REPÚBLICA DE PANAMÁ
MINISTERIO DE AMBIENTE

RESOLUCIÓN DEIA-IA-RECON 002-2024
De 01 de Marzo de 2024.

Por medio de la cual se resuelve el recurso de reconsideración presentado por la sociedad **AGREGADOS Y MINERALES RÍO PIEDRA, S.A.,** en contra de la Resolución No. **DEIA-IA-013-2024** de 9 de febrero de 2024.

Respuesta solicitud de ampliación 6

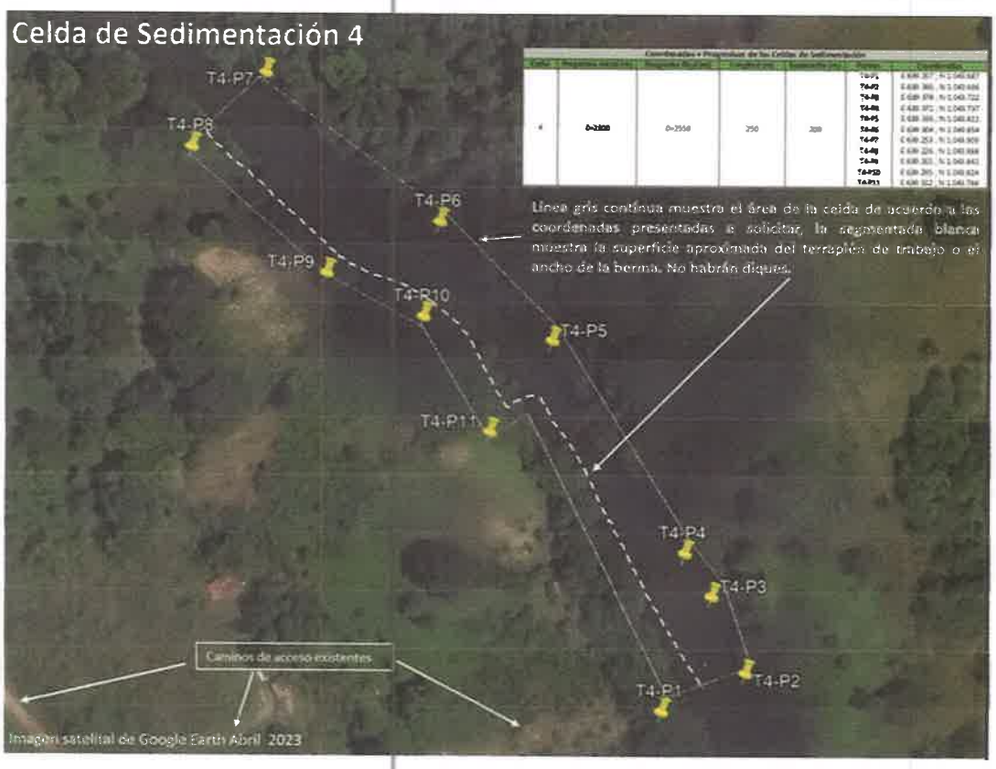
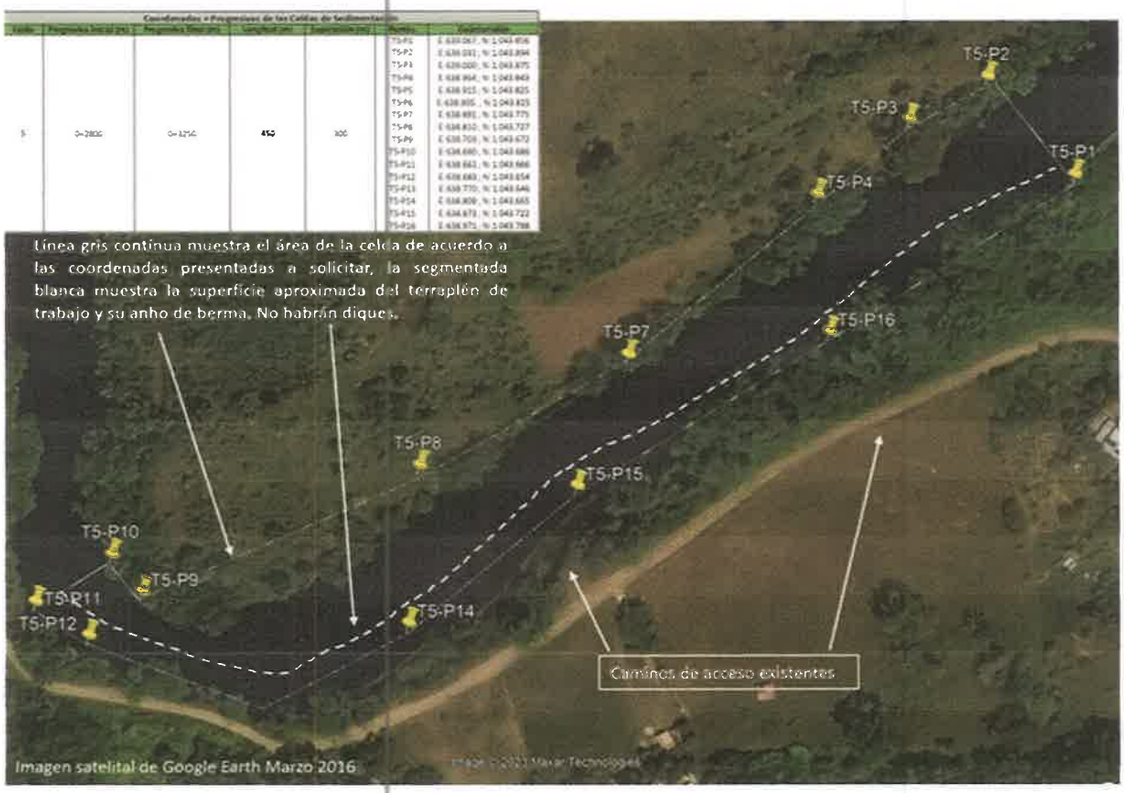
- ***Presentar plano con mapa base vista satelital (Google Earth) indicando la ubicación y respectivas dimensiones de las bermas de seguridad y diques a escala en cada punto de explotación.***

Celda de Sedimentación 3
Caminos de acceso existentes
T3-P7
T3-P6
T3-P8
T3-P5
T3-P9
T3-P4
T3-P10
T3-P3
T3-P11
T3-P1
T3-P2
Línea gris continua muestra el área de la celda de acuerdo a las coordenadas presentadas a solicitar, la segmentada blanca muestra la superficie aproximada del terraplén de trabajo y el ancho de la berma. No habrán diques.
Imagen satelital de Google Earth Marzo 2023

Celda de Sedimentación 4
T4-P7
T4-P8
T4-P6
T4-P9
T4-P10
T4-P5
T4-P11
T4-P4
T4-P3
T4-P2
T4-P1
Caminos de acceso existentes
Línea gris continua muestra el área de la celda de acuerdo a las coordenadas presentadas a solicitar, la segmentada blanca muestra la superficie aproximada del terraplén de trabajo o el ancho de la berma. No habrán diques.
Imagen satelital de Google Earth Abril 2023

Celda de Sedimentación 5

Acceso hacia celda 3

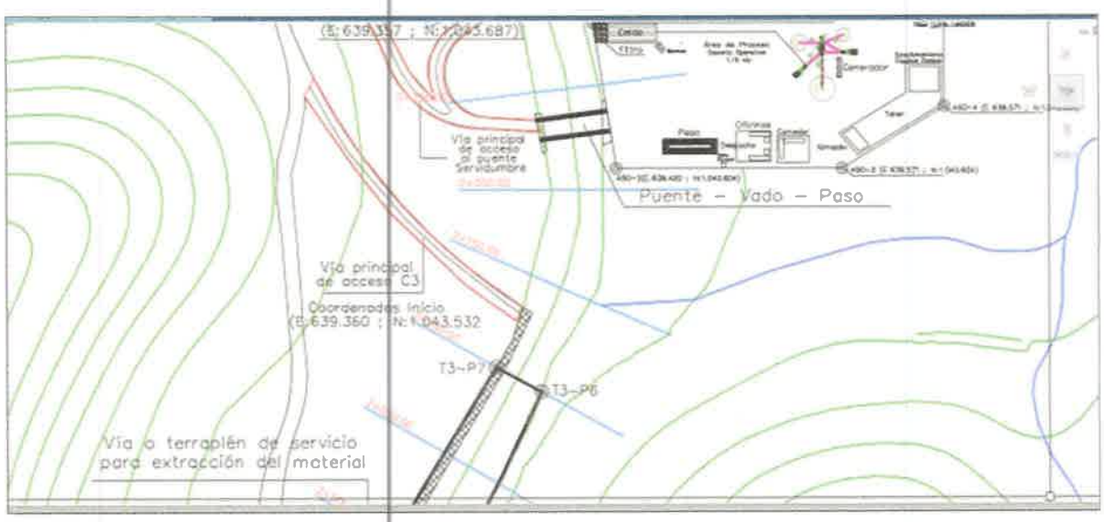
En el EIA se indicó que se acondicionarán los accesos a cada celda de extracción (caminos existentes)

En la siguiente figura se ilustra en demarcado en rojo y se georreferencia en UTM y Datum WGS84, la adecuación del acceso a la celda 3. Con una longitud de 154 mts un área de 1,079 m2.
